监理工作联系单

工程名称：昆山屋顶分布式光伏一期 1.9416 万千瓦发电项目

编 号：ZHJL-SW-LXD-016

主 题：关于防火封堵材料质量问题的事宜

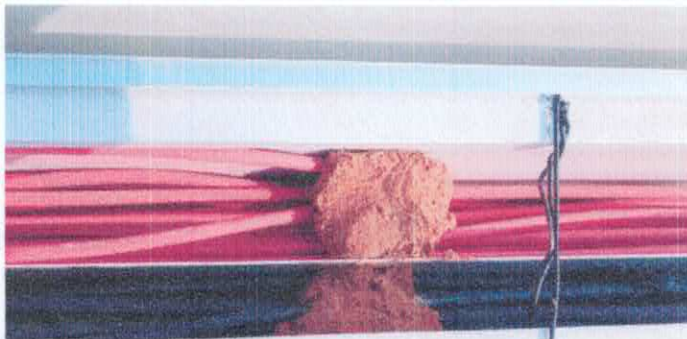
贵司用于现场防火封堵的有机防火堵料可塑性差，安装后表面不光滑，无法达到安装工艺要求。根据 GB 50229《火力发电厂与变电站设计防火标准》要求，有机防火封堵应牢固严实，无漏光、漏风、龟裂，无脱落现象，表面平整光洁，不得有粉化、硬化、开裂等缺陷。请贵司对防火材料质量问题进行自检，提供相关出厂检验报告等质量证明资料，确保防火材质的质量合格和使用寿命。
